**Objet : Mémoire en réponse au Procès-verbal de synthèse des observations**

Pour donner suite à l'enquête publique concernant le projet de renouvellement et d'extension de la carrière de VINCENT-FROIDEVILLE / LOMBARD (39), qui s'est déroulé du 17 mars au 17 avril 2023, et à la réception du Procès-Verbal de synthèse des observations, daté du 24 avril 2023, vous trouverez ci-dessous nos réponses aux différentes observations formulées par le public et par vous-même.

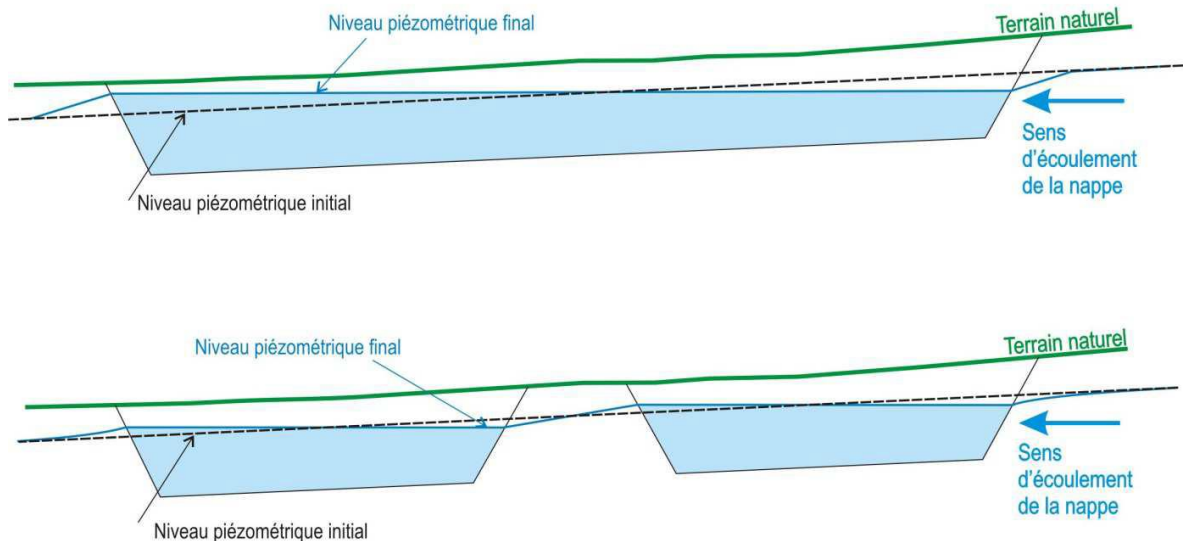
Le calcul de l'évaporation d'un plan d'eau dépend de nombreux facteurs tels que la température de l'eau, l'humidité de l'air, la vitesse du vent, la taille et la forme du plan d'eau, la couverture nuageuse, etc.

Une estimation a été calculée (page 70 partie 2 étude d'impact) avec les dernières valeurs météorologiques locales disponibles. Elle conclue que **l'impact est négligeable et ne sera pas de nature à modifier l'alimentation de la nappe.**
